Nr. 122 Überarbeitete Empfehlung zur Überprüfung von Rettungsmitteln nach den Entschlieungen MSC.226(82) und MSC.274(85)

ENTSCHLIESSUNG MSC.226(82)

BESCHLUSSFASSUNG ÜBER ÄNDERUNGEN DER ÜBERARBEITETEN EMPFEHLUNG ZUR PRÜFUNG VON RETTUNGSMITTELN IN DER ZULETZT GEÄNDERTEN FASSUNG

EntschlieÙung MSC.274(85) (angenommen am 4. Dezember 2008)

Abbildung 2

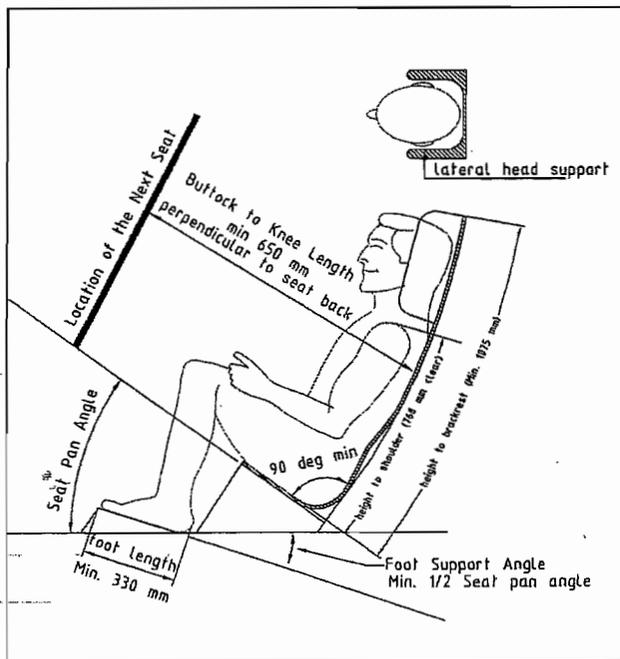
- 4.7.2.2. Der Winkel zwischen der Sitzfläche und der Rückenlehne des Sitzes muss mindestens 90° betragen. Die Sitzfläche muss mindestens 480 mm breit sein. Der Freiraum vor der Rückenlehne (Abstand zwischen Gesäß und Knie) muss bei einem Winkel von 90° zur Rückenlehne mindestens 650 mm betragen. Die Rückenlehne soll mindestens 1075 Millimeter über die Sitzfläche reichen. Der Sitz muss bei der Messung entlang der Rückenlehne eine Schulterhöhe von mindestens 760 mm aufweisen. Die Fußstütze muss in einem Winkel ausgerichtet sein, der mindestens die Hälfte des Winkels der Sitzfläche beträgt, und eine Fußlänge von mindestens 330 mm haben (siehe Abbildung 2).

Abbildung 4 – Abmessungen der Trage (mm)

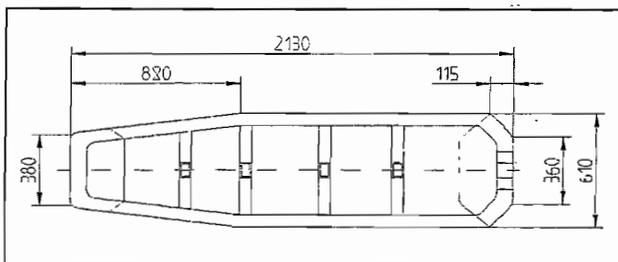
- 25 In Absatz 7.1.3 werden im zweiten Satz die Wörter „auf eine Trage mit ähnlichen Abmessungen wie die in Abb. 4 dargestellte legen“ zwischen die Wörter „sich“ und „die übrigen“ eingefügt und die nachstehende Abbildung wird nach diesem Absatz eingefügt:
